Proyecto: LM-PI-AT-097-11

## **EVALUACIÓN DE LA CALIDAD DEL MATERIAL DE SUBBASE Y AGREGADO PARA BASE ESTABILIZADA Y DE LA SEGURIDAD VIAL**

***PROYECTO: Mejoramiento de la Ruta Nacional N°21. Secciones:  
Quebrada San Pedro-Quebrada Tronconal y Jicaral-Lepanto.  
Licitación Pública No. 2008LN-000023-DI.***

INFORME FINAL

**Gráfico 1** Granulometría muestras de subbase

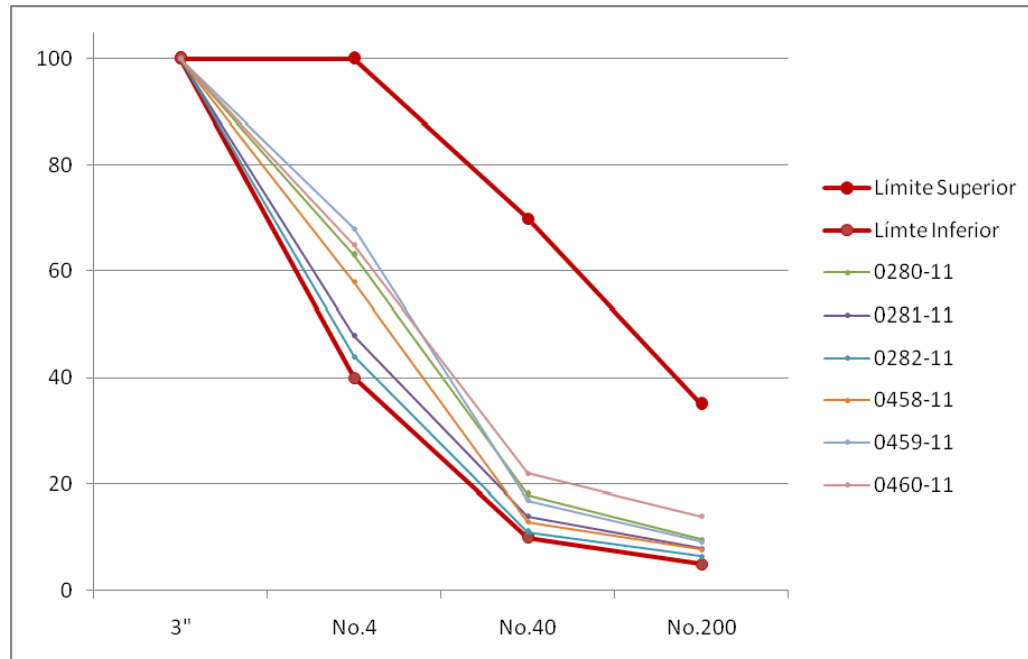
A partir de la valoración estadística de la calidad del trabajo realizado mostrado en la Tabla N°3 y citado en el apartado 8, se observa que el porcentaje dentro de los límites de especificación para las mallas N°4, N°40 y N°200 presentan valores de 90, 91 y 93%, respectivamente, lo cual muestra un cumplimiento satisfactorio en los resultados de granulometría las 6 muestras analizadas.

En el Gráfico N°1 se muestra la representación gráfica de los resultados de ensayo de las granulometrías obtenidas de las 6 muestras de subbase.

**Gráfico 2** Granulometría de las muestra de material granular para base estabilizada

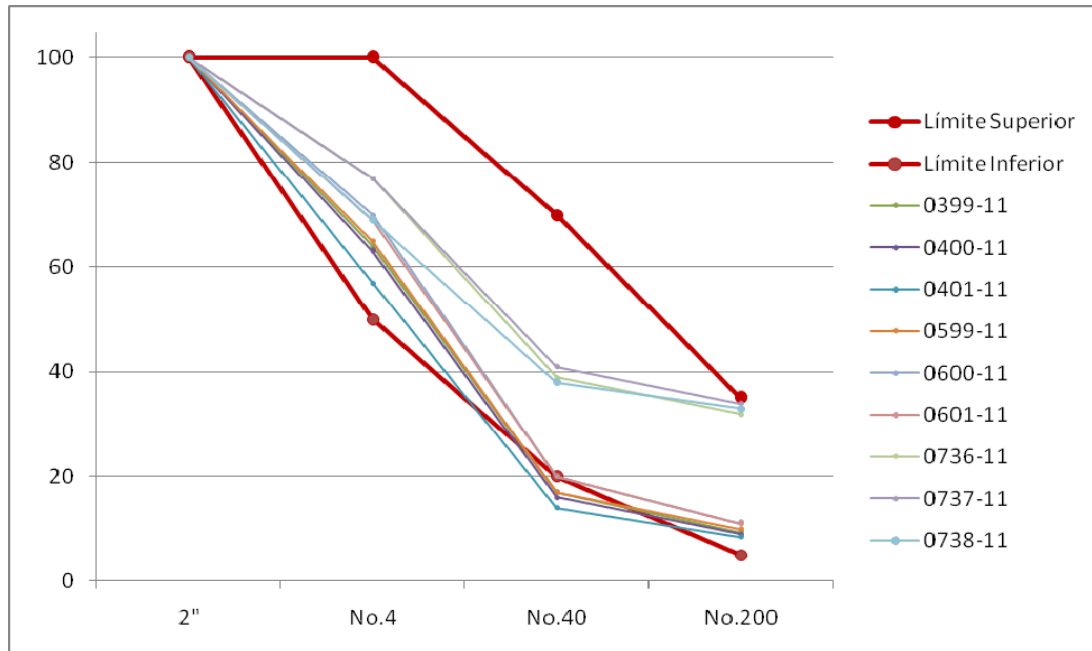
En el Gráfico N°2 se observa que para la malla N°40, los valores obtenidos de porcentaje pasando de las muestras 0399-11, 0400-11, 0401-11 y 0599-11 de material de base estabilizada, están fuera del límite inferior de especificación.

Al respecto es importante destacar, que mediante los oficios LM-IC-D-400-11 del 7 de abril del 2011 y el LM-IC-D-580-11 del 23 de mayo del 2011, ambos emitidos por el Ing. Alejandro Navas Carro, Director del LanammeUCR, se informó a la Ingeniería de Proyecto sobre el incumplimiento de especificación en la granulometría (detectado en la malla N°40), para que tomara las medidas correspondientes. Como respuesta al oficio LM-IC-D-400-11, se recibió el oficio GCTI-11-0351 del 3 de mayo del 2011 emitido por el Ing. Marco Bonilla, en donde indica textualmente lo siguiente:

**Gráfico 3** Resistencia a la compresión de la base estabilizada.

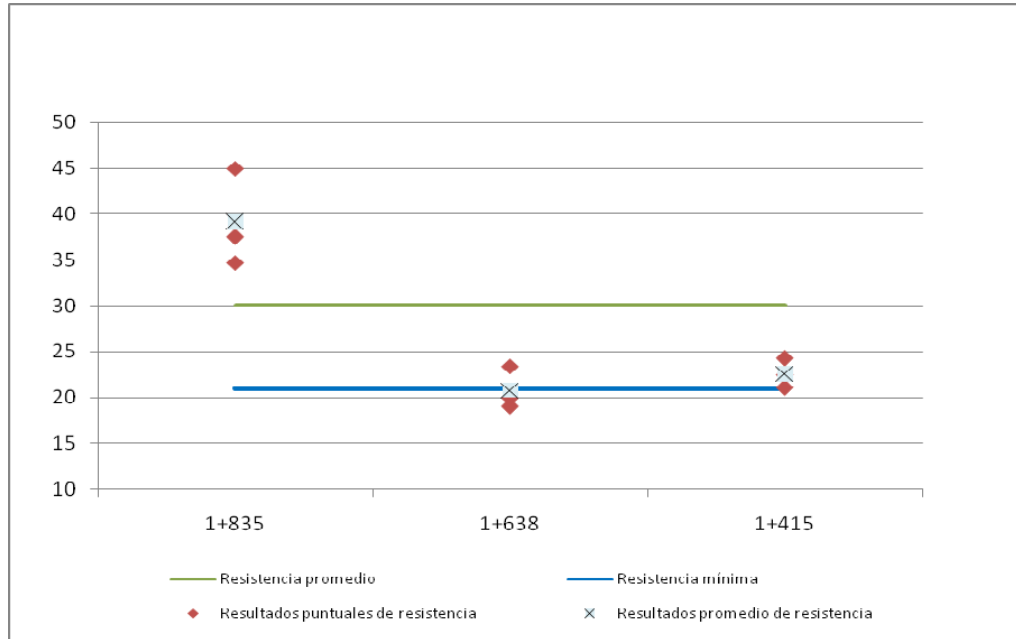
**Observación 1:** Los resultados obtenidos de resistencia a la compresión de 1 de 3 muestras de base estabilizada, presentó un valor inferior a la resistencia mínima establecida en las especificaciones.

En el Gráfico N°3 se puede observar que para dos de las tres muestras tomadas, los resultados muestran valores cercanos al límite mínimo permisible de resistencia a la compresión. Por el contrario, en el caso de la muestra tomada en el estacionamiento 1+835, los resultados obtenidos tienden a valores más altos que el promedio especificado, que si bien es cierto no existe especificación para valor máximo de resistencia a la compresión, esto podría ser un indicio de variabilidad en el proceso de mezclado en sitio de la base estabilizada, situación que corresponde a la Ingeniería de Proyecto corroborar con la información de control y verificación de calidad existente.

De igual forma, estos resultados de resistencia a la compresión de la base estabilizada, fueron comunicados a la Ingeniería de Proyecto mediante el oficio LM-IC-D-598-11 del 26 de mayo del 2011, emitido por el Ing. Alejandro Navas Carro, MSc, Director del LanammeUCR, con el propósito de que se tomaran las medidas pertinentes en virtud de su función y en procura de un buen desempeño del proyecto y en lo específico del desempeño de la base estabilizada, sin embargo no se recibió respuesta por parte del CONAVI.
